Prospective et Etudes – 21000704 - AP/SMN  
Affaire suivie par : Antoine PEQUIGNOT  
Tél : 01 82 53 80 79  
Mél : [antoine.pequignot@iledefrance-mobilites.fr](mailto:antoine.pequignot@iledefrance-mobilites.fr)

Par courrier daté du 24 décembre 2020 et reçu le 29 décembre 2020, vous avez sollicité l'avis d'Île-de-France Mobilités sur le projet d'aménagement de l'ex-base aérienne 217, dans le cadre de l'évaluation environnementale de ce projet, en application de l'article R122-7 du code de l'environnement, et vous avez transmis à cet effet son dossier d'étude d'impact.

**Avis d'Île-de-France Mobilités sur l'étude  
d'impact du projet d'aménagement de la  
Base 217 réalisée par Cœur d'Essonne  
Agglomération et la SPL Air 217**

#### 2.1.1. DESCRIPTION DES SEQUENCES D'AMENAGEMENT DU PROJET

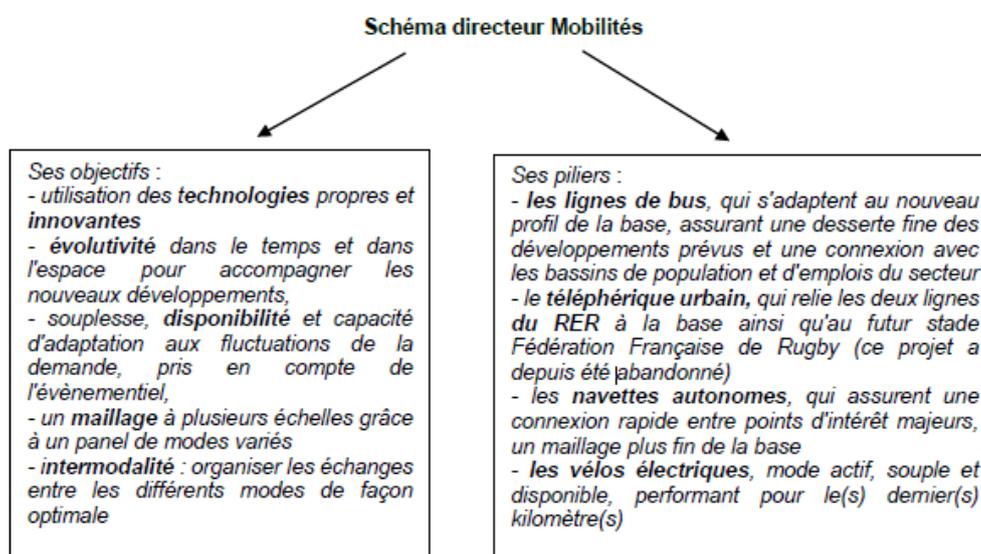
Dans la description des trois séquences spatiales d'aménagement de la BA 217, il est fait mention pour les séquences 2 (Village urbain et extensions) et 3 (carré Nord) d'un projet de téléphérique urbain, comme faisant partie du système de desserte de la BA 217. A la suite de la démarche d'étude menée par Île-de-France Mobilités ayant conclu à la non-pertinence de cette solution modale pour la desserte du secteur, il n'est pas opportun de la mentionner.

Île-de-France Mobilités demande à Cœur d'Essonne Agglomération et à la SPL Air 217 de ne pas mentionner le mode téléphérique comme faisant partie des options modales possibles pour la desserte du site et de faire référence aux principes de liaison bus en cours de définition par l'étude actuellement menée par Île-de-France Mobilités, ainsi que des éventuels aménagements qui seront à prévoir au sein du périmètre de la BA 217 et/ou dans le secteur environnant afin de faciliter la circulation de ces liaisons.

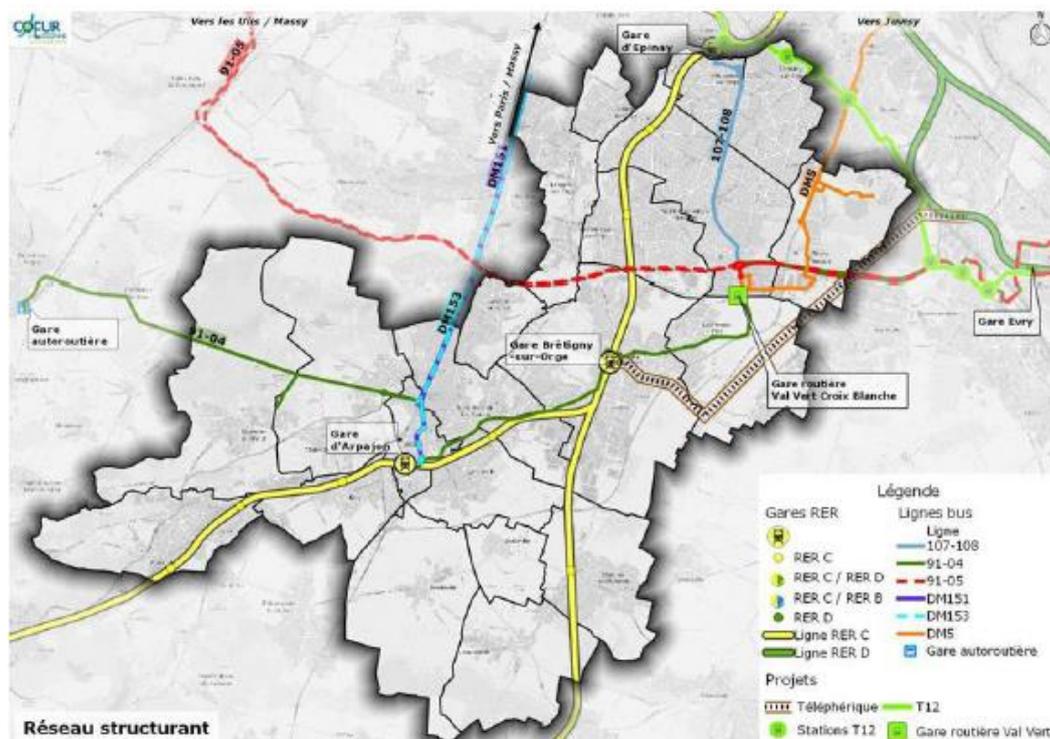
Le point 6 de cette partie de description des aspects « circulation et desserte » de l'état initial est consacré aux transports en commun (p.197 du document). Il est fait mention de la démarche d'étude en cours menée par Île-de-France Mobilités, en indiquant que cette étude vise à « définir l'implantation d'une liaison structurante en transport en commun entre le RER C (gare de Brétigny) et le RER D (gare de Ris-Orangis), passant par la Base ; le mode de cette liaison structurante et son tracé sont en cours d'étude par IdF Mobilités ». Cette description de la démarche d'étude en cours n'est pas adéquate. Une carte est en outre intégrée (reproduite ci-dessous), qui comporte le projet de liaison en téléphérique.

Île-de-France Mobilités demande que le tracé du projet de téléphérique soit retiré de la carte.
